STADT NIDAU

**Öffentliche Auflage 22.08.2019**

Teiländerung der baurechtlichen Grundordnung  
der Stadt Nidau im Bereich AGGLOlac -  
Mitwirkungsbericht

02.06.2016

*Das Achsenkreuz und sein Merkpunkt: Das Hochhaus*

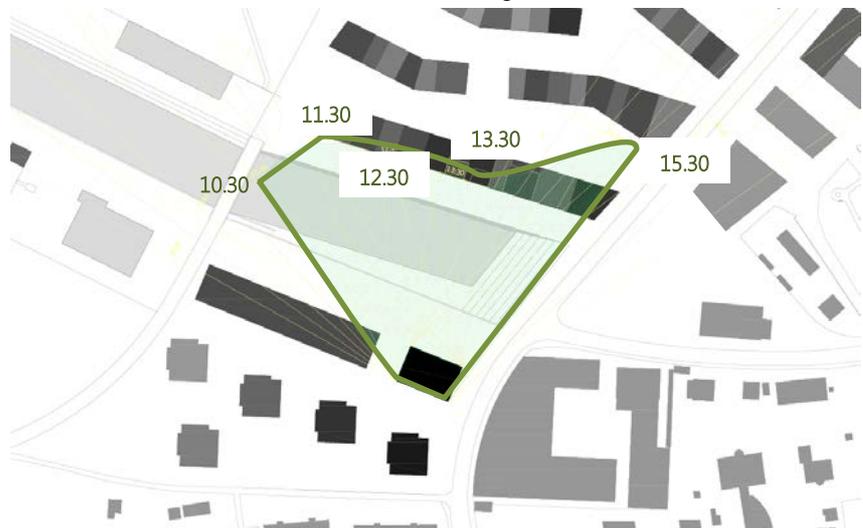
*Während die Umfrage eine deutliche Unterstützung für das Konzept im Ganzen zeigt, können viele Antwortende das Hochhaus nicht unterstützen.*

*41 % der Teilnehmenden gaben an, dass sie keine Hochhäuser mögen. Häufig wurde die Höhe hinterfragt.*

*Befürchtet werden eine Konkurrenzierung des Schlosses sowie der Altstadt. Ebenfalls wird angeregt, das Hochhaus zur Zihlbrücke zu verschieben.*

Das Gebiet gibt dem verlängerten Barkenhafen seinen Raum, seine Bauten definieren ihn. Das Hochhaus verweist auf das Zentrum des Quartiers AGGLOlac – den Hafen. Die Bauten in Richtung Süden sollen zwischen der dichten Stadt von AGGLOlac und den angrenzenden Quartieren vermitteln.

An diesem Ort ist ein Hochhaus als Landmark und „Gesicht“ der gesamten Überbauung AGGLOlac vorgesehen. Es schafft die städtebauliche Dichte am öffentlichsten Ort und bildet zusammen mit der grosszügigen neuen Hafensperrmauer das urbane Zentrum des neuen Quartiers.

- Schlanker Baukörper; die Dimension des Hochhauses wird durch das Regelgeschoss von maximal 600 m<sup>2</sup> Geschossfläche (GF) bestimmt.
- Der architektonische Ausdruck nimmt Rücksicht auf das Ortsbild, insbesondere auf das Schloss und die Altstadt
- Die Lage des Hochhauses.

*Schattendiagramm am 8. Februar; grün dargestellt ist der 2-Stunden-Schatten*

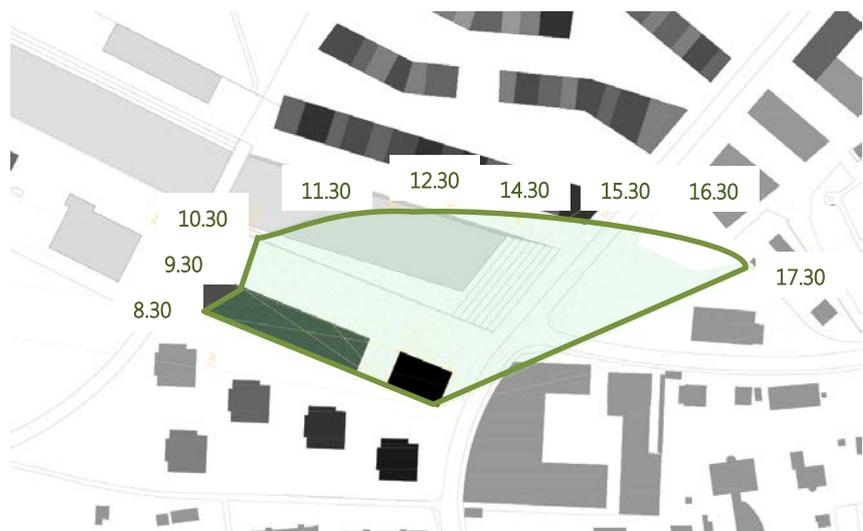
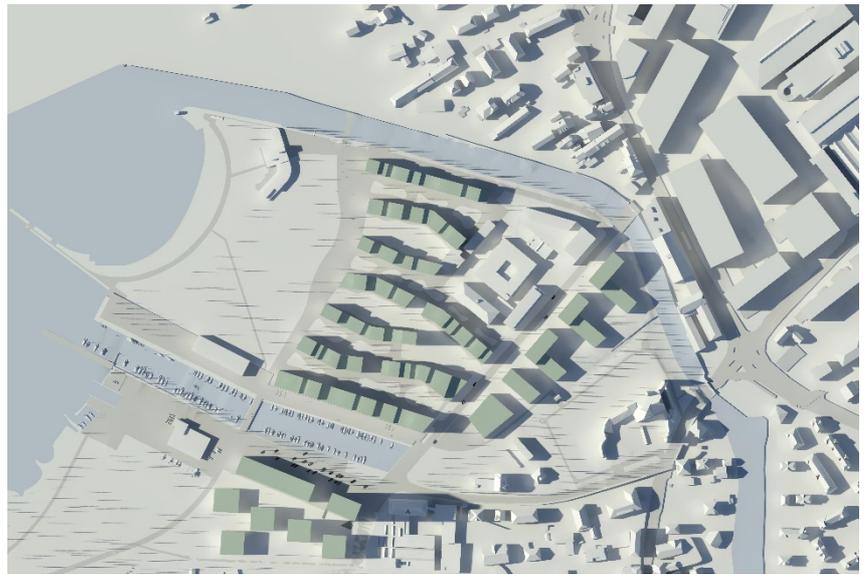
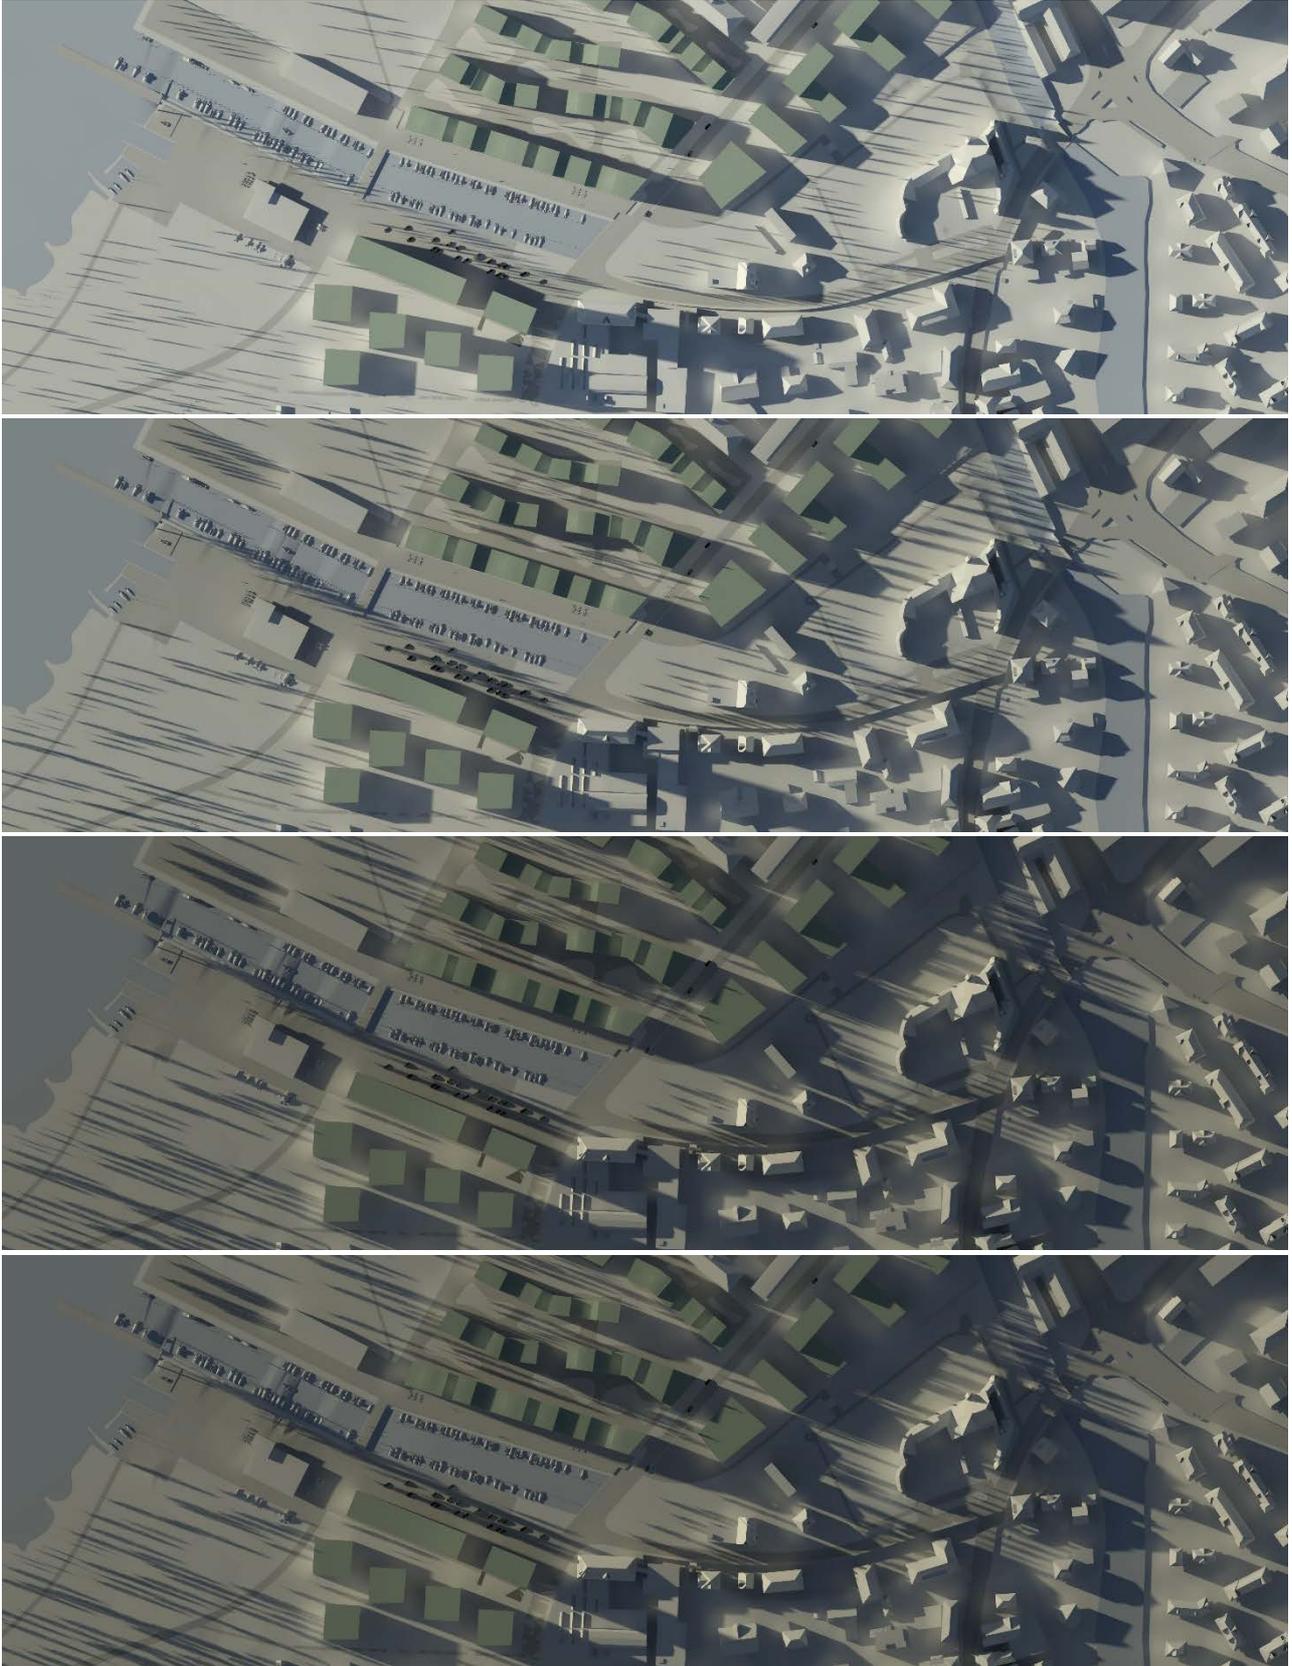
*Aufgrund der Höhe des Hochhauses wird eine Beschattung der angrenzenden Quartiere befürchtet.*

Der Bereich mit dem 70m hohen Hochhaus liegt im Norden des Quartiers Mühleruns. Weil die Sonne von Osten über Süden nach Westen über den Horizont wandert (im Sommer höher, im Winter tiefer) wird das Quartier im Süden kaum beschattet. Siehe dazu die beiden Schattendiagramme unten.

Der 2-Stunden-Schatten ist ein Begriff, der besagt, „dass Hochhäuser (d.h. Bauten über 25 m Höhe) die Nachbarschaft, insbesondere Wohnzonen und Wohnbauten, durch ihren Schattenwurf nicht wesentlich beeinträchtigen dürfen. Eine wesentliche Beeinträchtigung liegt vor, wenn an einem 'mittleren Wintertag' (...) das geplante Projekt 2 oder mehr Stunden zusätzliche Beschattung im Zeitrahmen von 08.00 bis 16.00 Uhr verursacht. Bei bebauten Grundstücken ist dabei der Fusspunkt der bestehenden Bauten relevant“<sup>1</sup>.

Das folgende Schattendiagramm zeigt, dass auch im Sommer bis 17.00 Uhr keine Verschattung benachbarter Parzellen entsteht.

Die folgenden Schattendiagramme zeigen, dass im Sommer ab 17.30 Uhr eine kurzzeitige Verschattung benachbarter Parzellen entsteht.

### 3.6.4 Organisation des Hafenbereichs

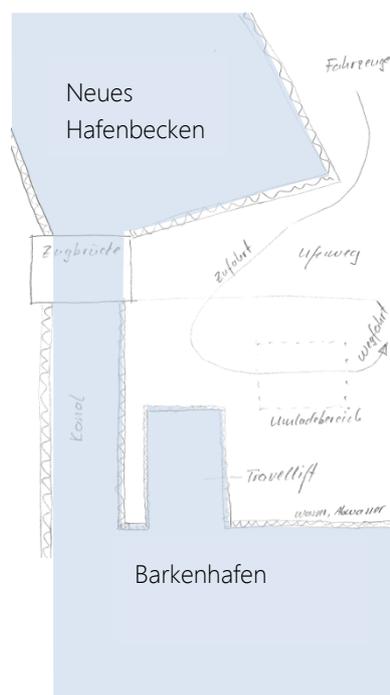
*Die technische Organisation des Barkenhafens soll genauer geplant werden. Die Bootswerft Scheurer wünscht eine Industriezone im Bereich Péniche bis zum See. Von den Bootsanlagen (Werft etc.) gebe es Geruchsemissionen, Lärm etc. Sie möchte sich absichern, dass sie nicht haftbar gemacht werden kann.*

Angestrebt wird eine attraktive Freizeitnutzung und eine Hafennutzung – ein spannendes Nebeneinander; eine Industriezone ist folglich ausgeschlossen. Die daraus folgenden Reibungsflächen sind allerdings nicht neu – schon in der rechtskräftigen Nutzungsplanung der Stadt Nidau ist dieses Gebiet eine Wohnzone.

Der Barkenhafen und mit ihm die ZPP 7.4 werden in einer nachfolgenden Planung genau und im Detail erarbeitet. Die technische Organisation des Barkenhafens wird im Zug dieser Planung geklärt.
